Rapport de visite de l'installation d'Assainissement Non Collectif dans le cadre du Contrôle Immobilier

SPANC : Service Public d'Assainissement Non Collectif
Les Sources de la Vendée - La Tardière
85120 TERVAL
02-51-69-61-43
www.pays-chataigneraie.fr

ADRESSE DE L'INSTALLATION : 51 Rue de la Comète - 85390 CHEFFOIS

Date du contrôle : 10/09/2024

Schéma de l'installation :

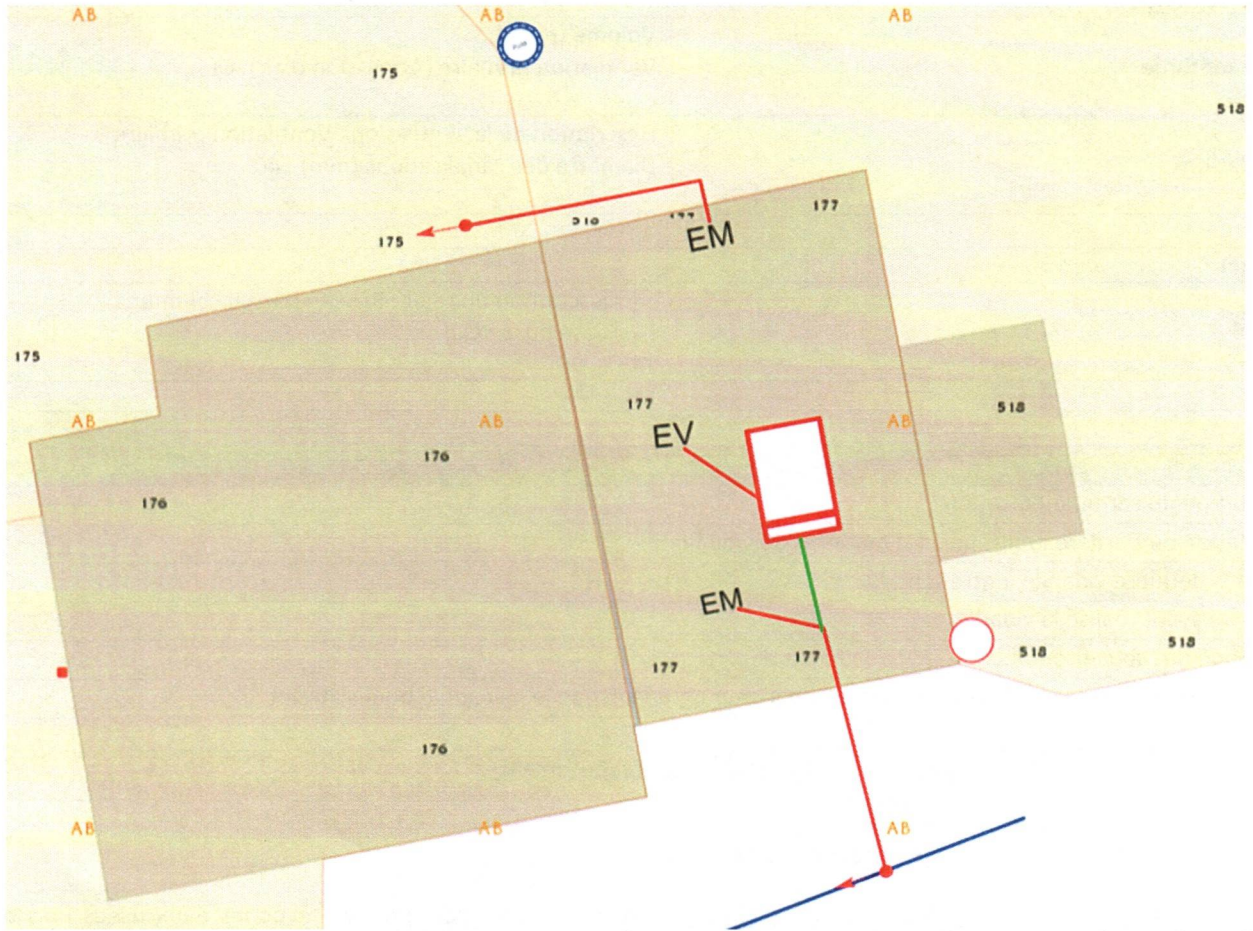
Existe-t-il un ou plusieurs défaut(s) de sécurité sanitaire ? **Oui : Contact direct possible avec les eaux usées non traitées ou prétraitées.**

L'installation est-elle incomplète ? **Oui : Absence d'un élément constitutif de la filière d'assainissement.**

L'installation présente-t-elle des défauts d'entretien ou une usure de l'un de ses éléments constitutifs ? **Oui : Accessibilité et dégagement des tés ou regards contraignants.**

Dispositif d'assainissement non collectif incomplet pour toutes les eaux usées : absence de prétraitement pour les eaux ménagères et absence de traitement pour l'ensemble des eaux usées, comme le prévoit l'arrêté du 7 mars 2012. Les eaux usées sont rejetées au niveau du fossé busé.

- Une réhabilitation complète de l'assainissement non collectif est à prévoir **dans un délai de 4 ans ou 1 an si vente**, une étude de filière obligatoire permettra de déterminer la filière d'assainissement la plus appropriée aux caractéristiques de l'habitation et à la nature du sol.
